大冶市城市规划设计研究院有限公司		证书等级: 乙级 编号: 23420036	
建设单位	大冶同瑞置业有限公司	工程名称	同瑞御景府
院长	审定		校对
			制图
设计		图名	G1#楼南立面对比图1: 350
设计号	方案	图号	日期
15-1			2026. 08

大冶市城市规划设计研究院有限公司	建设单位	大冶同瑞置业有限公司	院长		审核		设计		设计号	方案	图号	15-3
证书等级:乙级 编号:23420036	工程名称	同瑞御景府	审定		校对		制图		图名	G1#楼标准层平面对比图1:250	日期	2026.08

大冶市城市规划设计研究院有限公司	建设单位	大冶同瑞置业有限公司	院长		审核		设计		设计号	方案	图号	15-8
证书等级:乙级 编号:23420036	工程名称	同瑞御景府	审定		校对		制图		图名	G3#楼、地下室一层平面对比图1:250	日期	2026.08

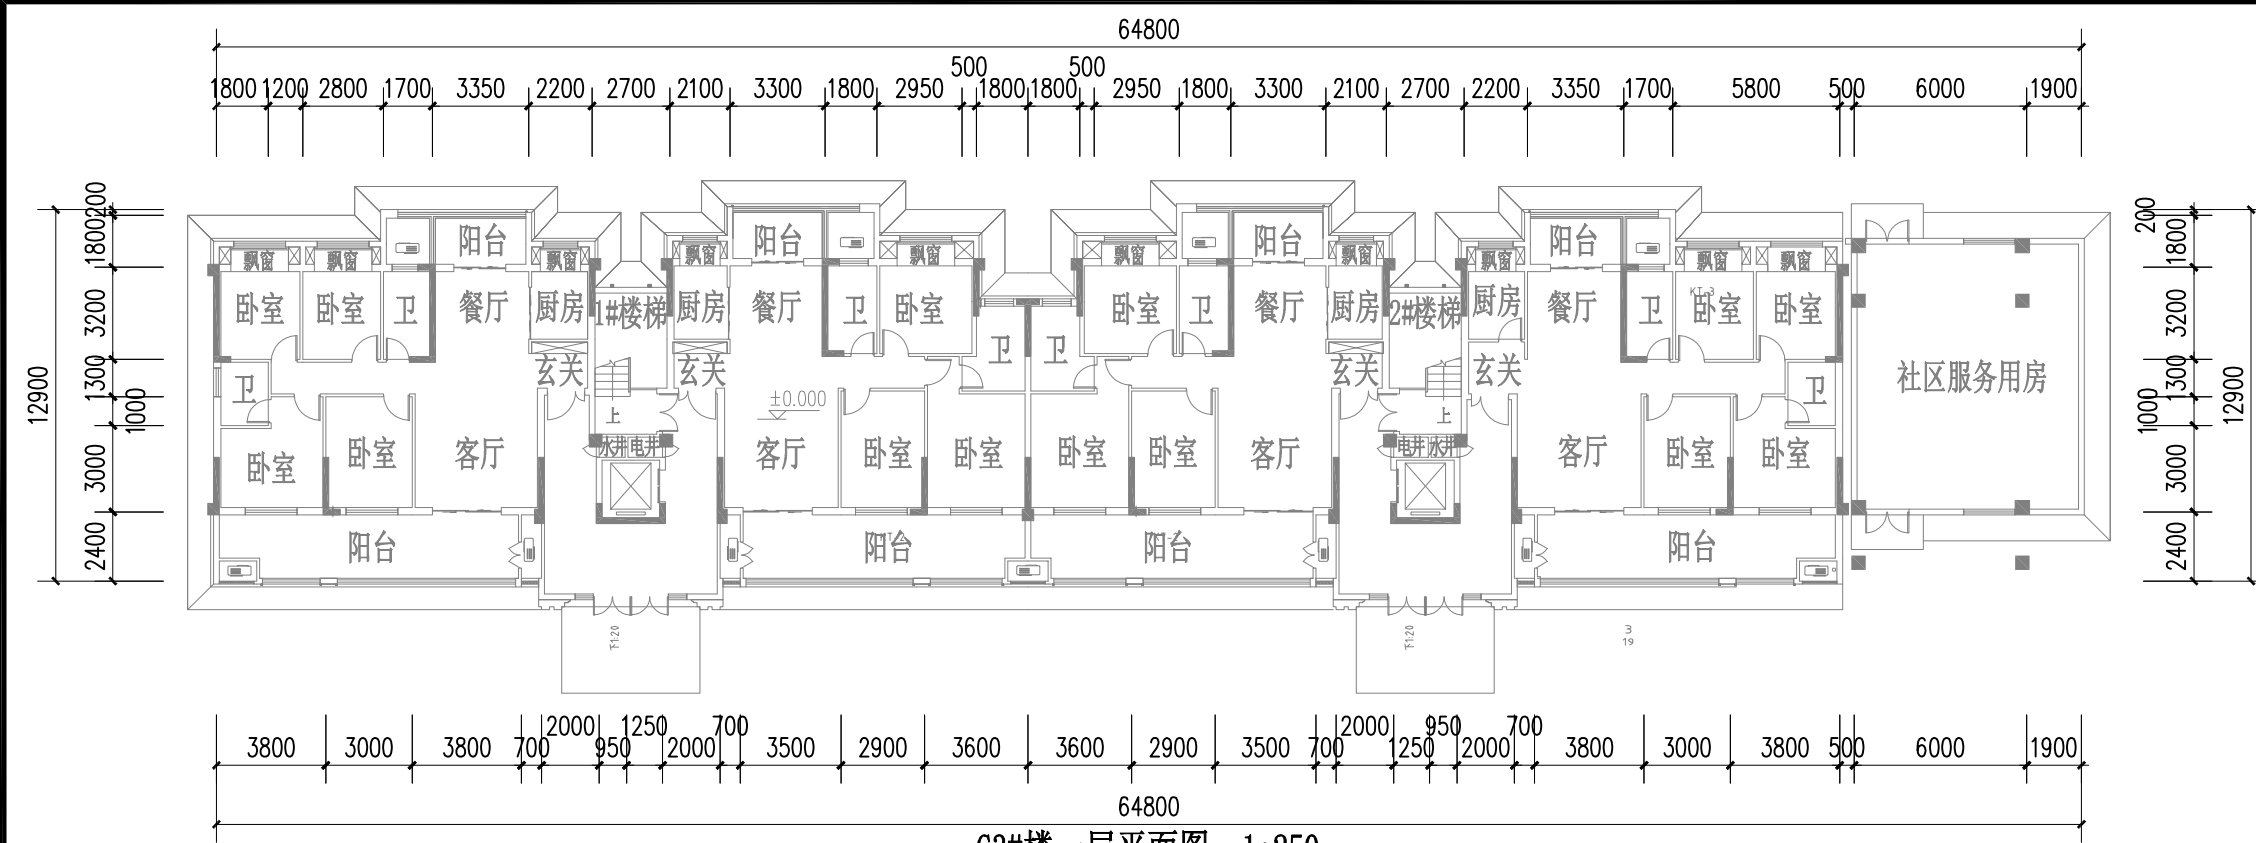
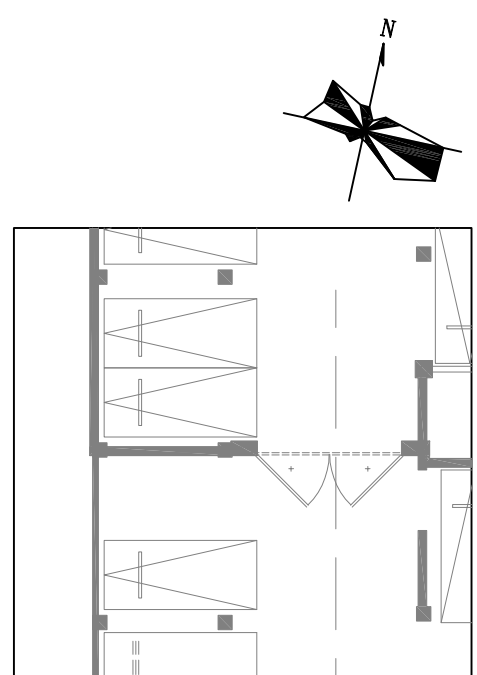
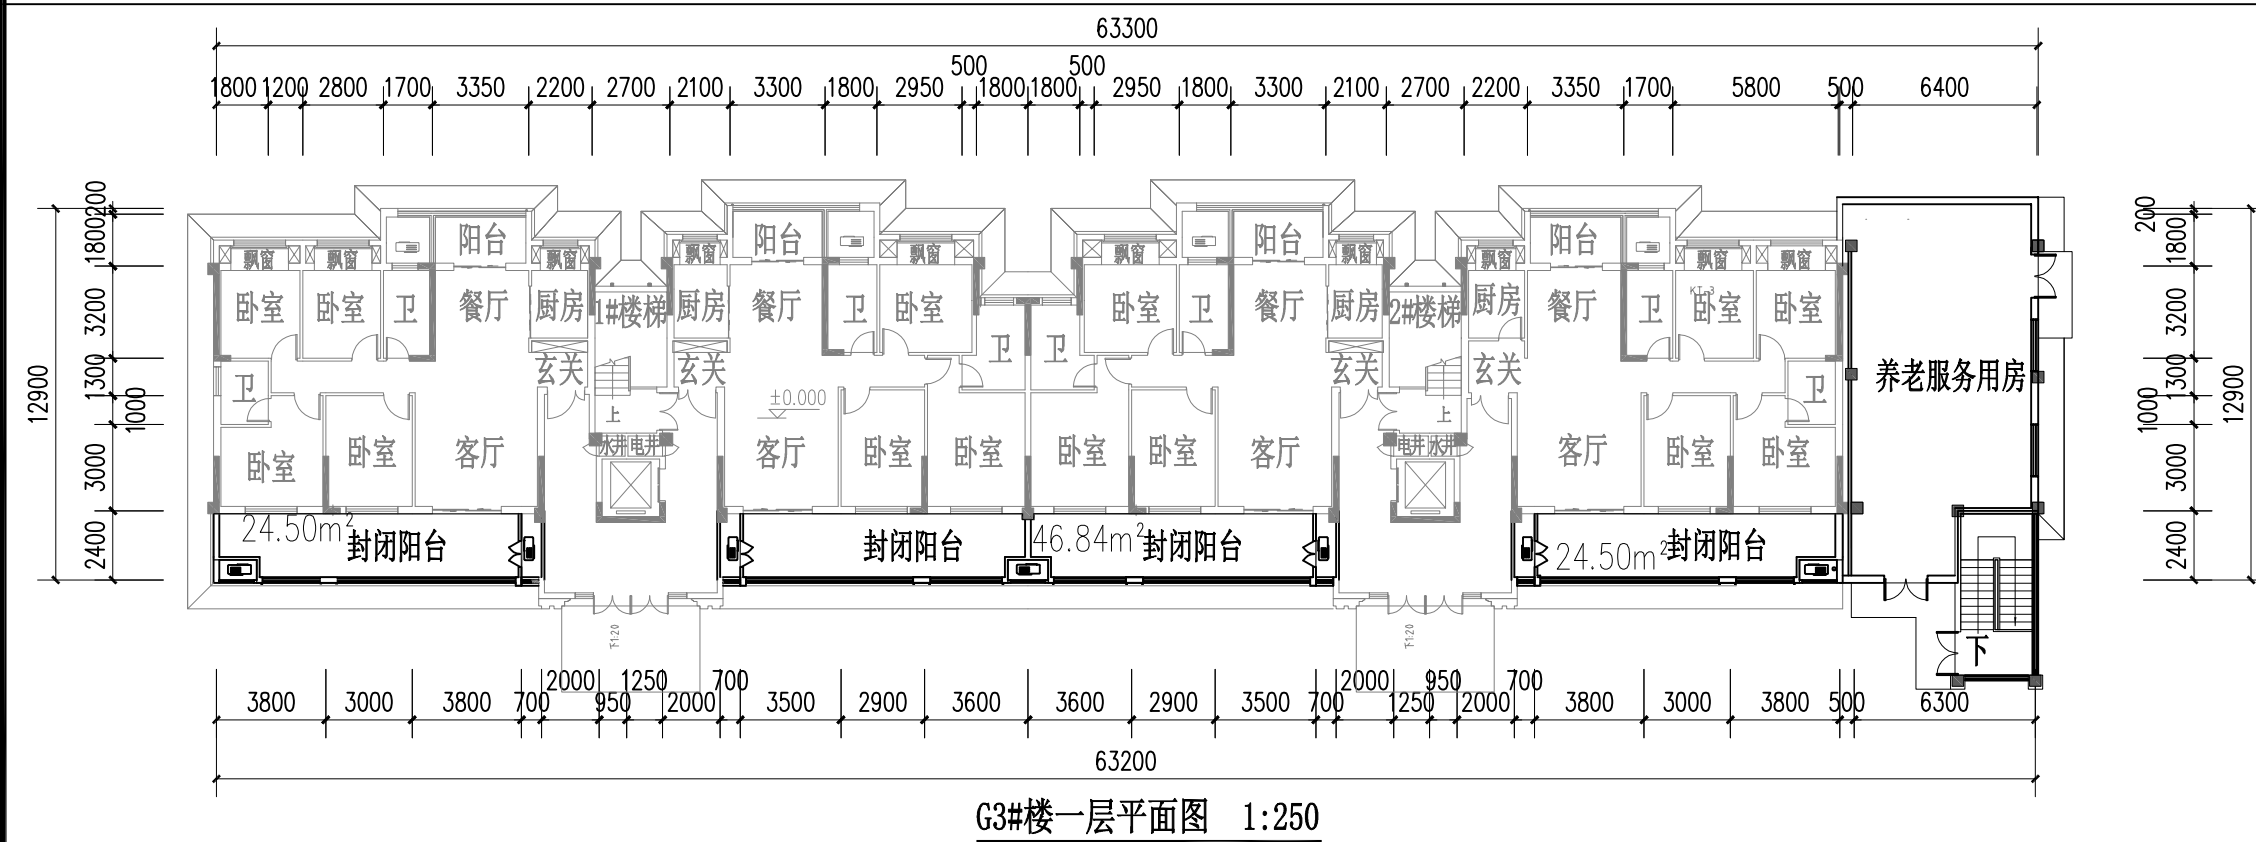
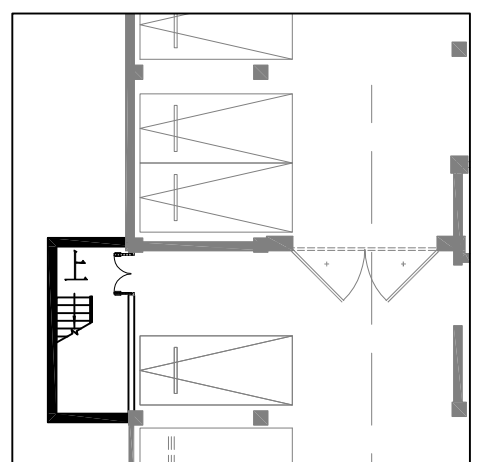
说明:本层南侧阳台由敞开阳台变更为封闭阳台,社区管理用房调整为养老用房,并新设置一个地下室楼梯。
调整后,建筑基底面积:759.9m²(原738.66m²,增加21.24m²);建筑面积:744.59m²(原675.43m²,增加69.16m²);计容建筑面积:576.92m²(原560.34m²,增加16.58m²)。
其中:养老服务用房82.67m²(原81.96m²,增加0.71m²)。
地下室增加建筑面积16.58m²。

大冶市城市规划设计研究院有限公司	建设单位	大冶同瑞置业有限公司	院长		审核		设计		设计号	方案	图号	15-9
证书等级:乙级 编号:23420036	工程名称	同瑞御景府	审定		校对		制图		图名	G3#楼标准层平面对比图1:250	日期	2026.08

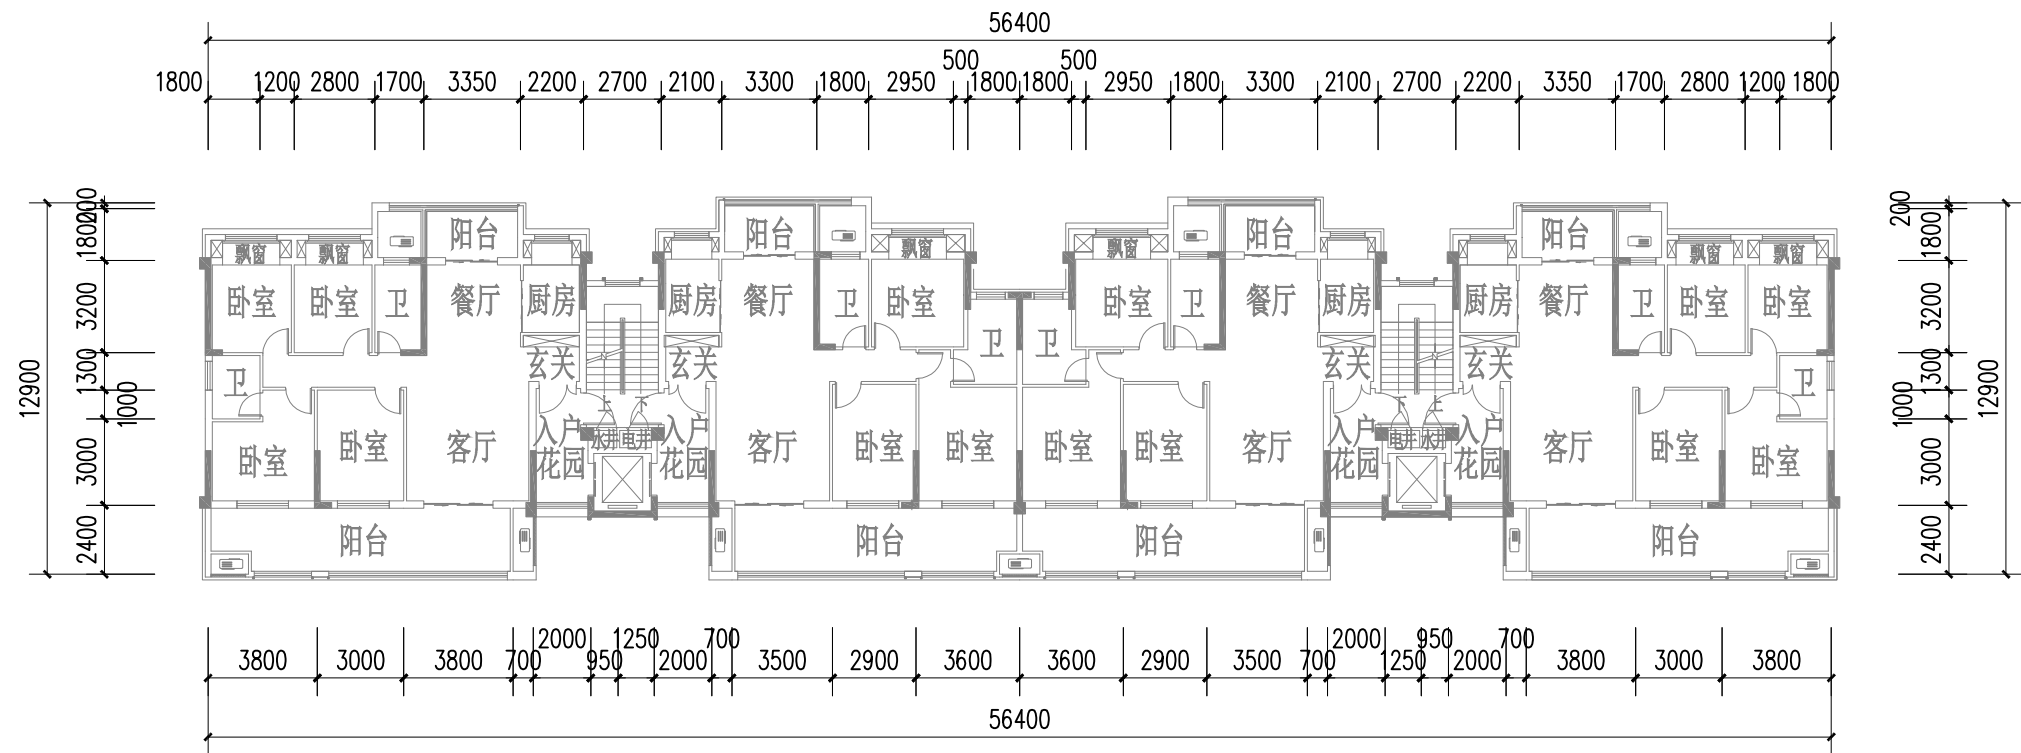
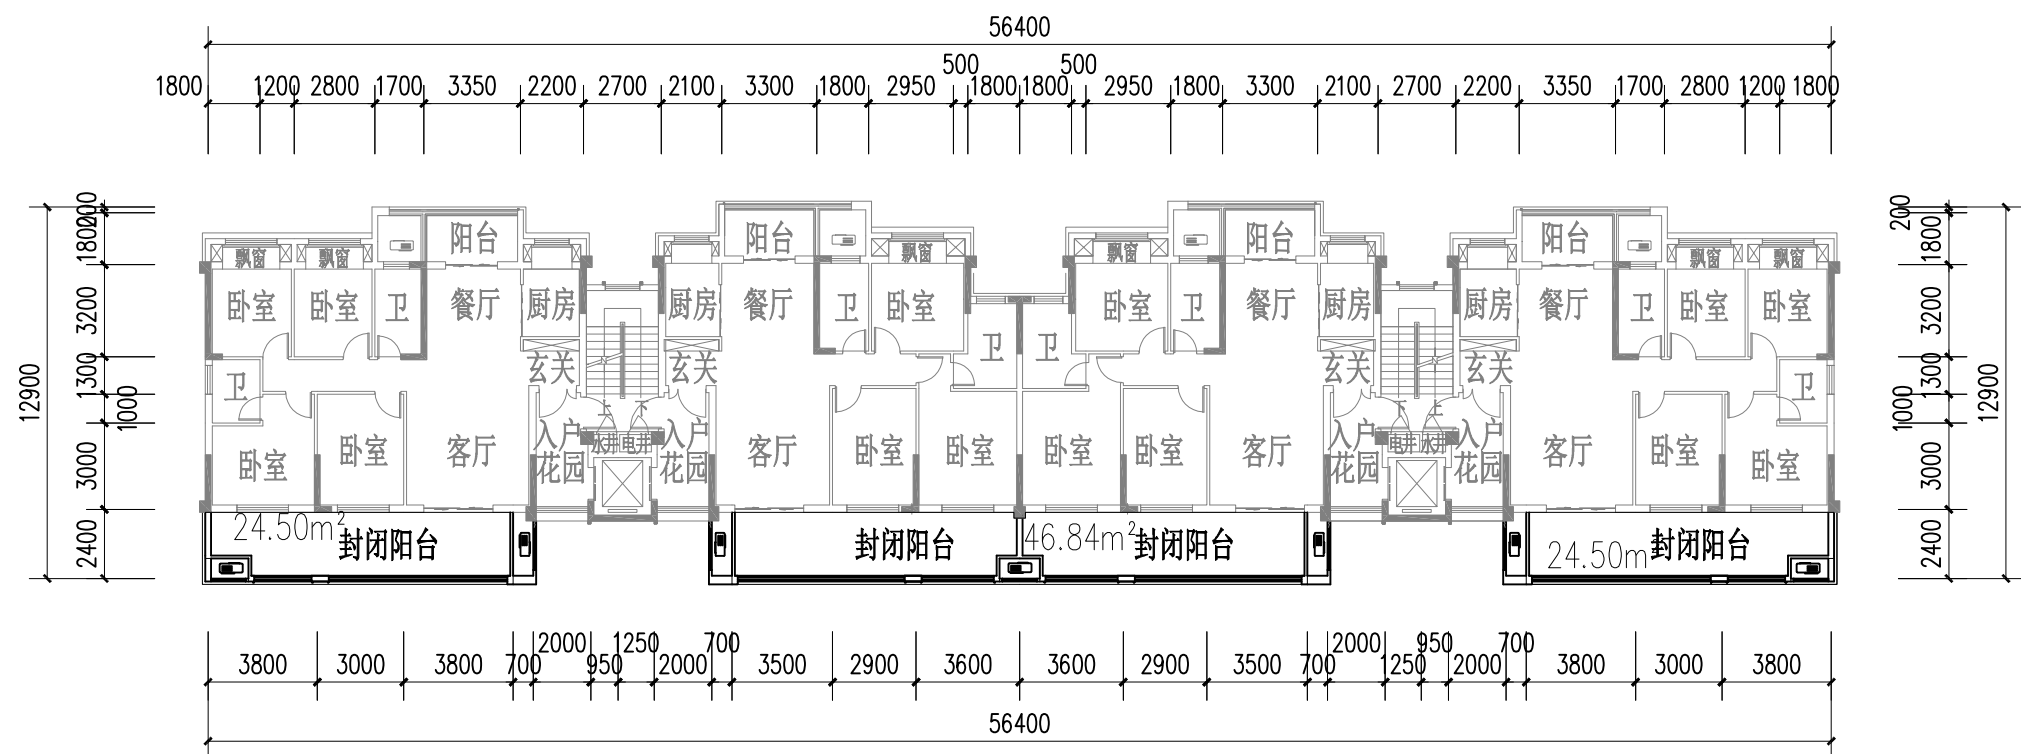
说明:本层仅将南侧阳台由敞开阳台变更为封闭阳台,面积增加47.92m²,计容面积不增加。

大冶市城市规划设计研究院有限公司	建设单位	大冶同瑞置业有限公司	院长		审核		设计		设计号	方案	图号	15-11
证书等级:乙级 编号:23420036	工程名称	同瑞御景府	审定		校对		制图		图名	G5#楼一层平面对比图1:250	日期	2026.08

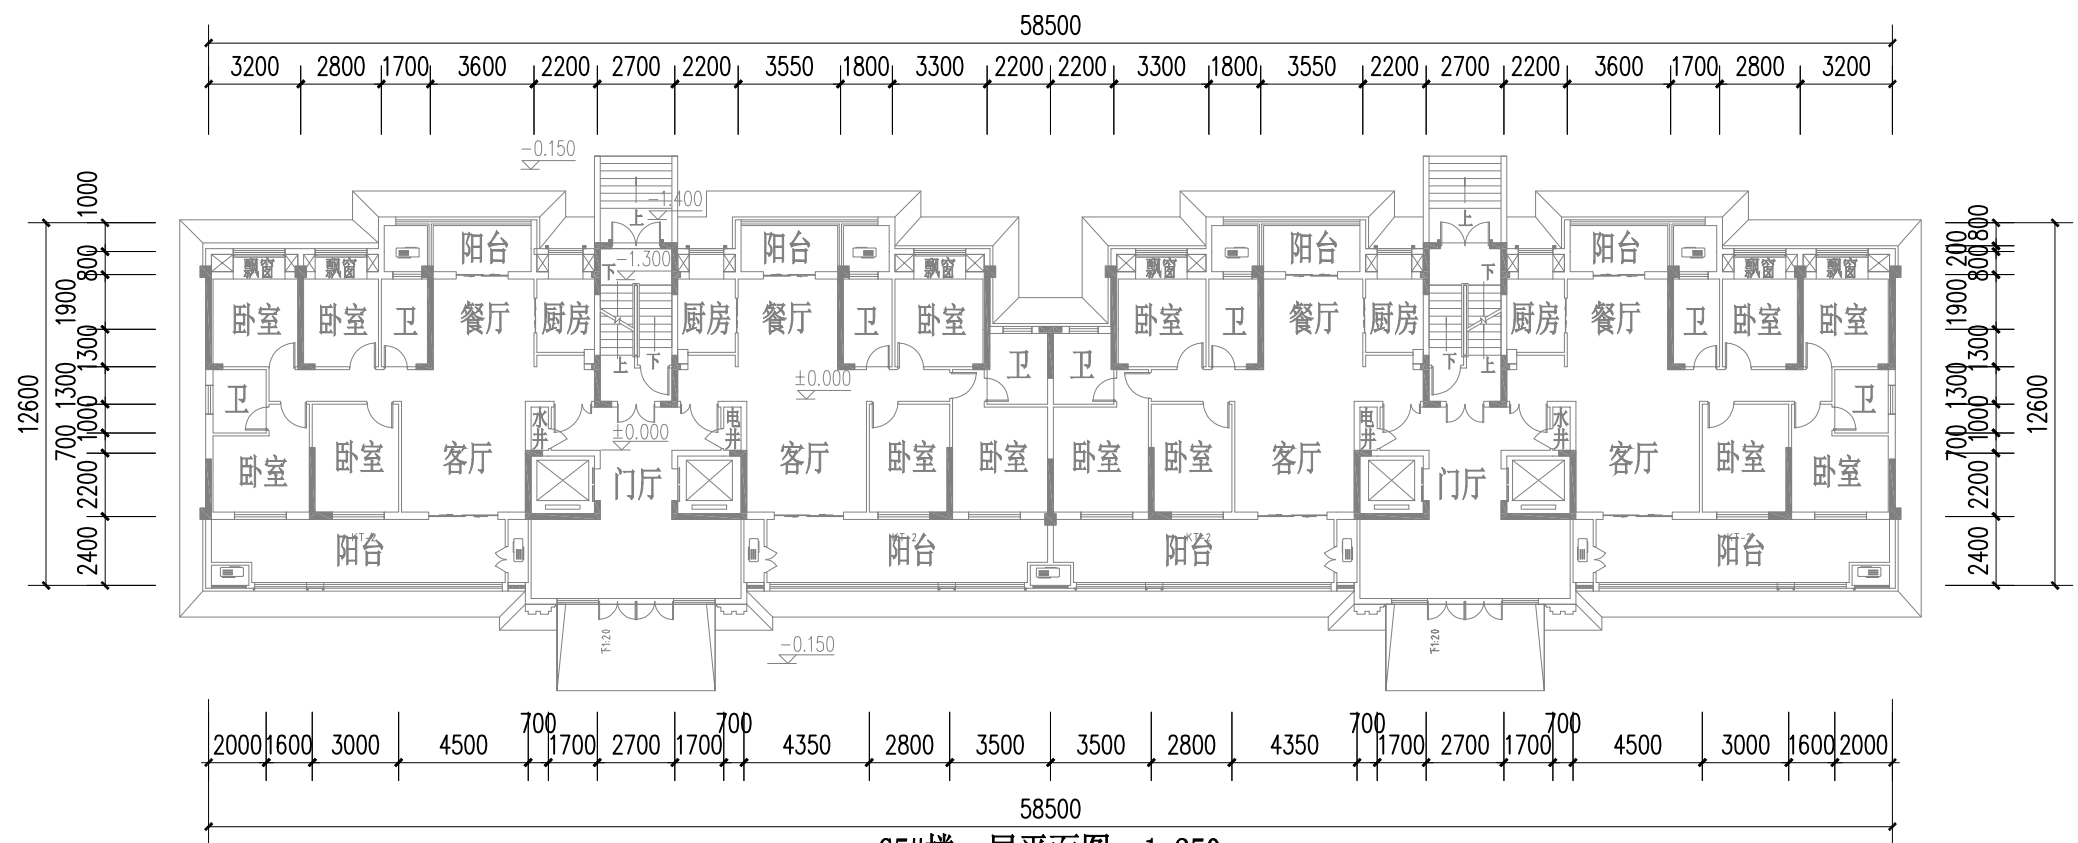
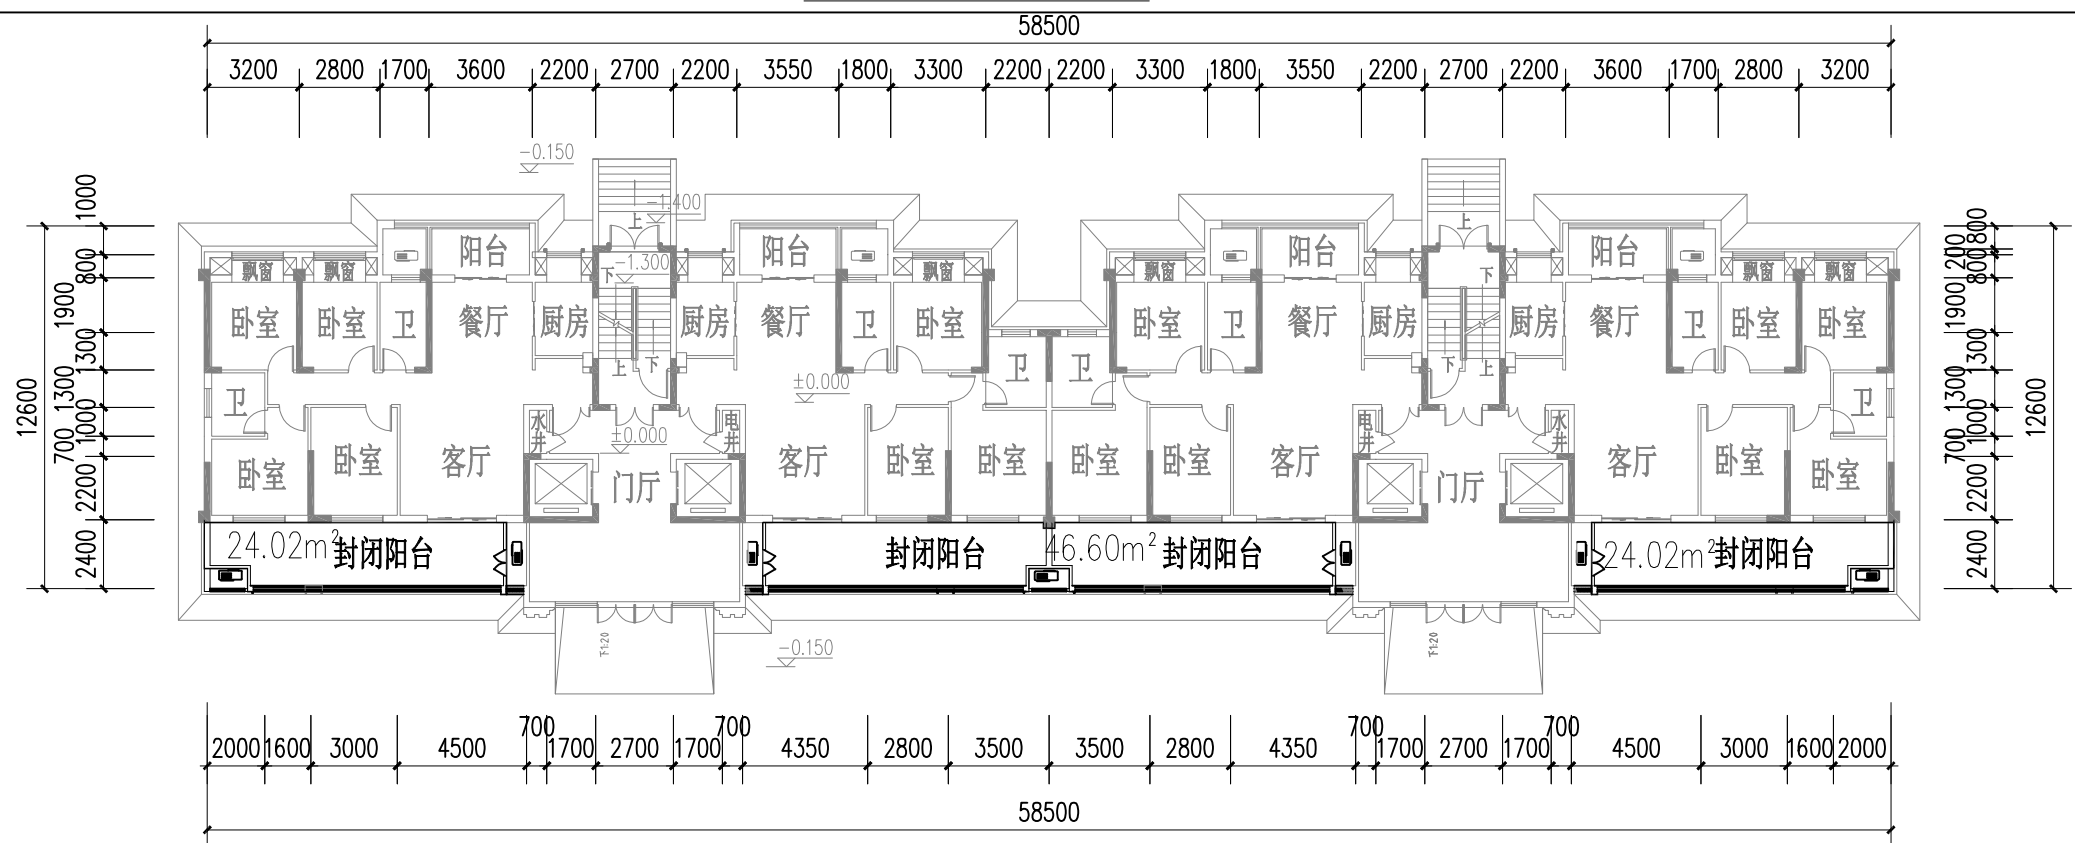
说明:本层仅将南侧阳台由敞开阳台变更为封闭阳台,面积增加47.32m²,计容面积不增加。
